Avis urgent de sécurité sur le terrain

Objet : Remplacement de la boucle de sangle Q-link du Liko® Multirall™ 200

N° d'identification FSCA : MOD1322

Type d'action : Modification du dispositif

Fixation correcte et incorrecte de la boucle de sangle Q-link du Multirall 200 au crochet du système de rails S65

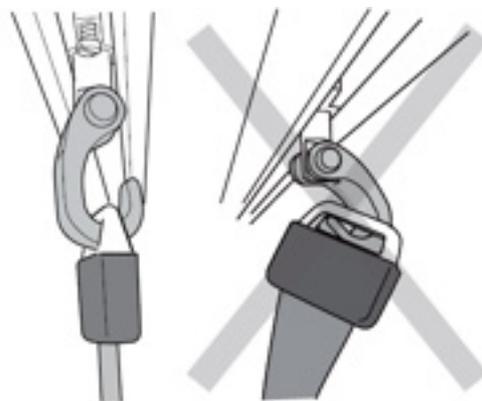
Hillrom continue à recevoir des plaintes d'incidents au cours desquels la boucle de sangle Q-link pour Multirall n'a pas été correctement fixée au crochet du système de rails S65 par l'utilisateur (illustrations ci-dessous). Cela peut entraîner le détachement du lève-personnes Multirall du système de rails, et ainsi provoquer la chute du moteur de levage et du patient. Un avis, ainsi que la mise à jour des instructions d'utilisation comportant des informations complémentaires, ont été communiqués à tous les clients en possession d'un système Multirall 200 en 2017 (MOD1267). Depuis lors, des plaintes supplémentaires d'incidents graves dus à cette erreur d'utilisation ont été reçues par Hillrom.

Hillrom prévoit de remplacer les fixations Q-link du Multirall par des fixations Q-link II afin de faciliter son utilisation et de réduire les risques potentiels pour le patient ou le personnel soignant.

Conception de la boucle de sangle Q-link II

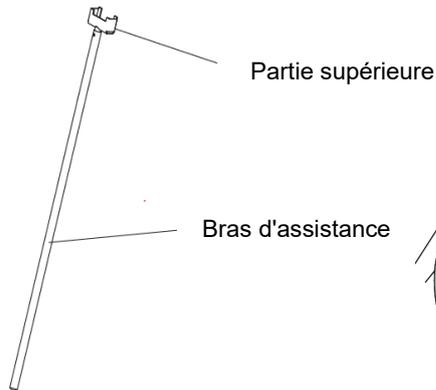
La boucle de sangle Q-link II (illustration ci-dessous) a été mise en place sur le lève-personne plafonnier Multirall afin de résoudre des problèmes de facilité d'utilisation liés à la fixation de la boucle de sangle Q-link au crochet du chariot S65, en particulier lors de la fixation de la boucle de sangle Q-link depuis le sol à l'aide du bras d'extension (accessoire) (illustration ci-dessous). Le système Q-link II est doté d'une ouverture plus grande qui offre une meilleure visibilité lors de la fixation du crochet. La fonction de roulement de la boucle de sangle Q-link II facilite sa fixation sur le crochet du système de rails S65.
